## BAB V

### EVALUASI PERANCANGAN

## 5.2. Evaluasi Perancangan Berdasarkan Evaluasi Pendadaran.

Gambar 5. 1 Penempatan lapangan terapi dengan media bebatuan.

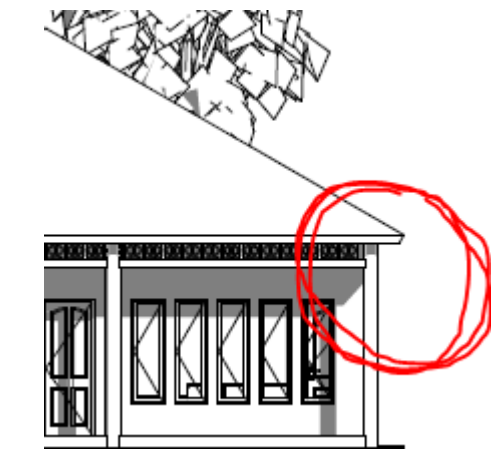
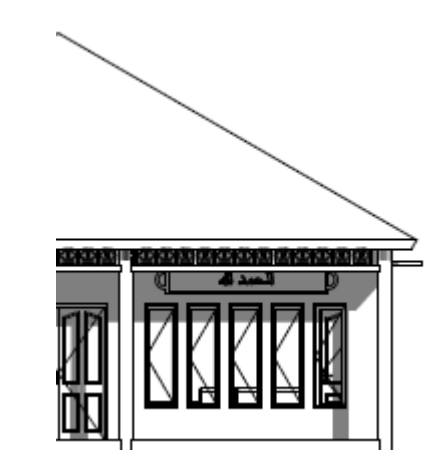
No	Evaluasi	Pelaksanaan	Keterangan
1	Penyediaan halaman berbatu untuk terapi syaraf anak.	Sudah diterapkan	Lapangan terapi batu di plot di samping gedung terapi.
2	Penggunaan bebatuan pada sirkulasi kelas.	Tidak diterapkan	Penggunaan bebatuan pada lingkungan kelas akan membahayakan siswa dan terkadang menjadi alat untuk melempar ketika sedang marah. Di samping itu saat berada di area kelas siswa menggunakan sepatu sehingga bebatuan tidak berkontak langsung dengan syaraf pada kaki siswa.
3	Penggunaan symbol-simbol Islami pada fasad.	Sudah diterapkan	Diaplikasikan dalam penggunaan ornament pada fasad bangunan.
4	Penggunaan kaligrafi lafadz sehari-hari.	Sudah diterapkan	Beberapa dinding bangunan dilengkapi dengan kaligrafi lafadz sehari-hari.
5	Penggunaan material lunak pada ruang terapi.	Sudah diterapkan	Ruang terapi menggunakan lapisan spons untuk ruang autis dan tunagrahita. Sedangkan ruang tunarungu menggunakan

Gambar 5. 3 Penggunaan material lunak (spons dan karpet) pada ruangan terapi

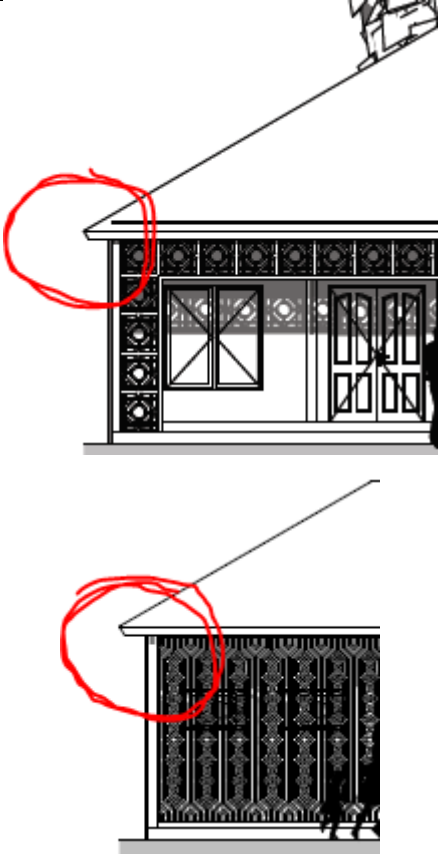
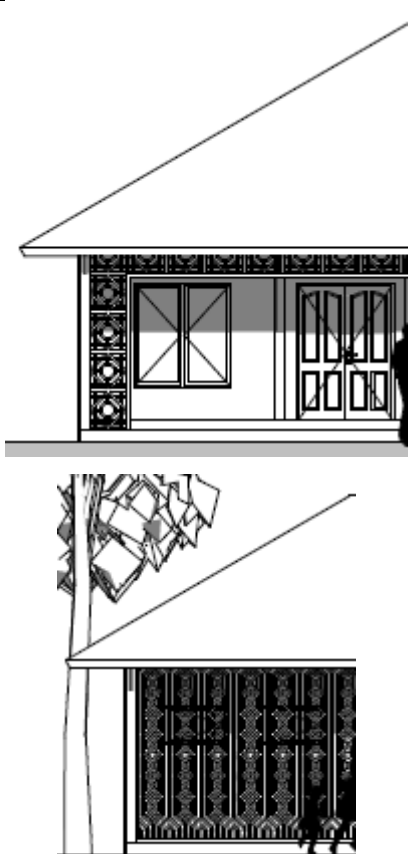
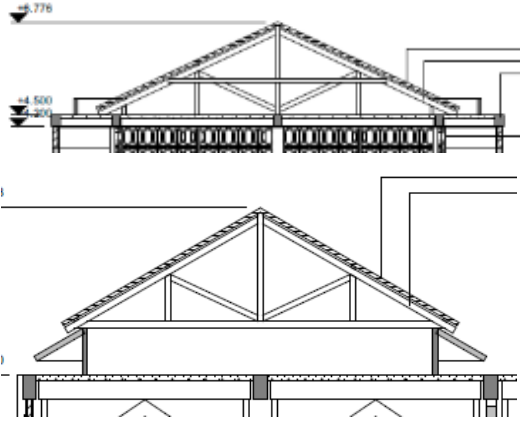
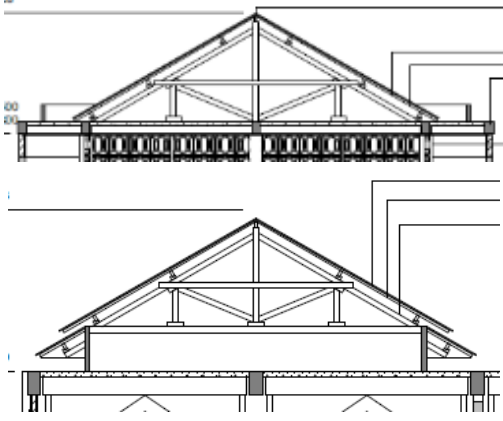
dinding akustik.
6	Pemberian sekat pada ruang antar gedung kelas untuk mencegah akses siswa.	Sudah diterapkan	Sekat menggunakan pintu ornament sehingga tidak bias diakses siswa namun tetap bisa diakses petugas untuk pembersihan.
7	Penggunaan lapisan lunak pada kelas autis dan tunagrahita	Sudah diterapkan	Kelas autis dan tunagrahita menggunakan parquet pada lapisan lantai dan spons dan karpet pada lapisan dinding.

4 Skema Sanitasi

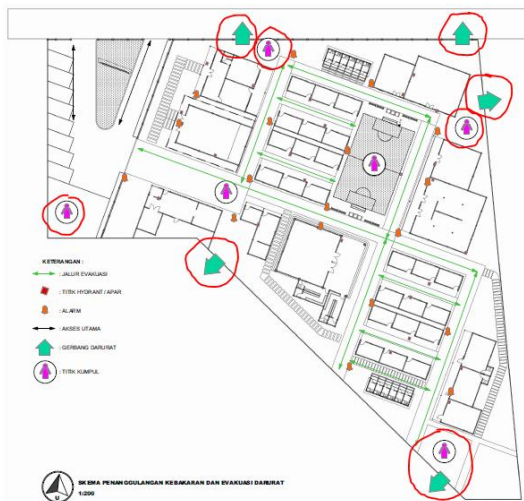
Skema sanitasi pada hasil rancangan belum memisahkan antara resapan *septic* tank dan resapan air hujan.

Skema evaluasi sudah memisahkan antara resapan air hujan dan resapan *septic*-tank
